SS 189 - Itinerario Agrigento Palermo
Sistemazione e messa in sicurezza dello svincolo al Km 24 della SS 189
(Svincolo San Giovanni Gemini in località Tumarrano)

PROGETTO ESECUTIVO

PARTE GENERALE
VERIFICA DI OTTEMPERANZA
 Relazione ottemperanza

CODICE PROGETTO		NOME FILE		REVISIONE	SCALA
PROGETTO	LIV. PROG.	ANNO	T00EG00GENRE03B		
DPPA0884	E	23	T00EG00GENRE03	B	R
D					
C					
B					
A	Revisione per recepimento riesame ANAS	Gennaio 2024	Ing. D. D'ALESSANDRO	Ing. N. D'ALESSANDRO	Ing. N. D'ALESSANDRO
REV.	DESCRIZIONE	DATA	REDATTO	VERIFICATO	APPROVATO

Figura 5: Differenza aree di cantiere tra PE (sinistra) e PD (destra)

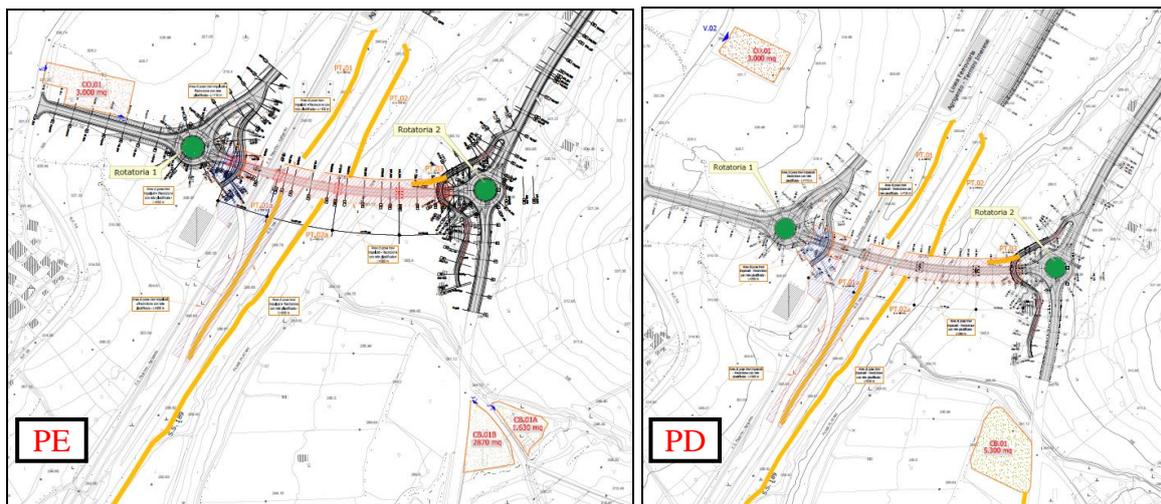
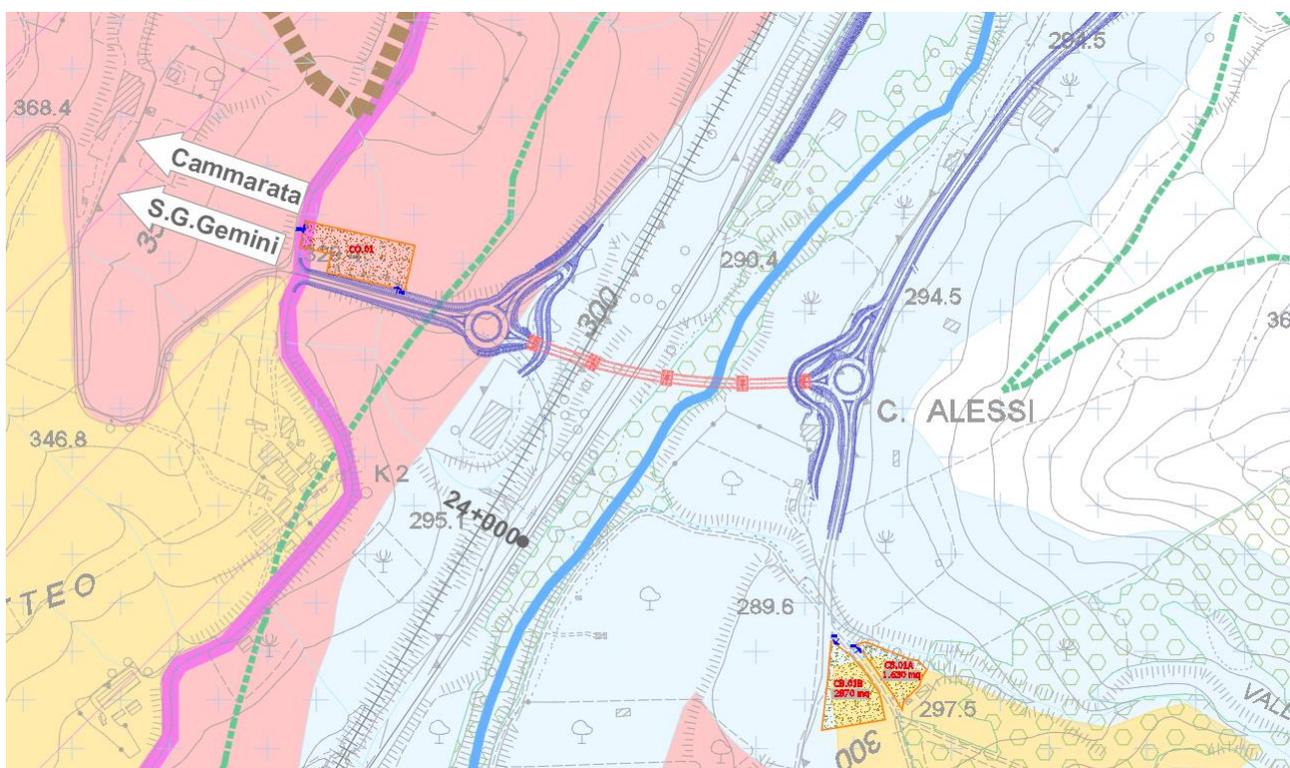
Rispetto al PD, nel PE sono state ridefinite le aree di cantiere CO.01 e CB.01, poiché i proprietari dei terreni interessati dall'apprestamento delle suddette aree non hanno più concesso la loro disponibilità.

Pertanto, sono state individuate due nuove zone, una sinistra idraulica e l'altra in destra, per l'apprestamento delle aree di cantiere.

In particolare, il campo operativo CO.01, realizzato in destra idraulica, è stato spostato di 200 m circa. Il campo base CB.01, invece, è stato suddiviso in due aree a pochi metri di distanza dalla posizione originaria, in sinistra idraulica e dal lato opposto della strada Acquaviva Platani – Casteltermini – Mussomeli.

Lo spostamento delle aree di cantiere tra il PD e il PE non ha determinato nessun cambiamento in termini di impatti dal punto di vista ambientale. Infatti, il nuovo campo operativo CO.01 sorge su una zona del tutto analoga dal punto di vista vincolistico a quella precedente. La posizione del campo base CB.01 è stata modificata a seguito di specifici sopralluoghi, in modo da minimizzare gli
